改善箇所説明図

アンダーボディアダーレール

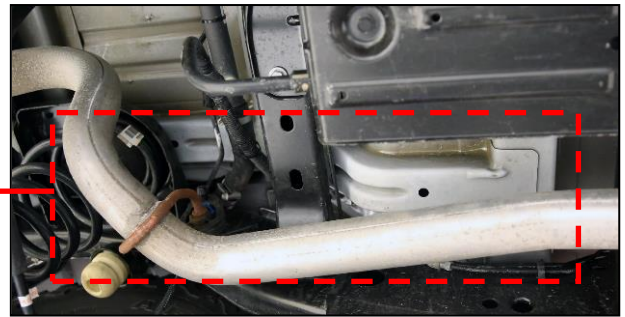
基準不適合発生箇所

後部座席を固定するためのアンダーボディアダーレールにおいて、製造工程の管理が不適切なため、防錆コーティングが施されていないものがある。そのため、当該レールが腐食し、後部座席の取付強度が低下して、後部座席を確実に固定できなくなるおそれがある。

全車両、アンダーボディアダーレールに打刻されている管理番号を確認し、対象となる車両は、アンダーボディアダーレールに防錆コーティングを施す。

識別 : 対策後のアンダーボディアダーレール外表面に黄色ペイントを塗布する。
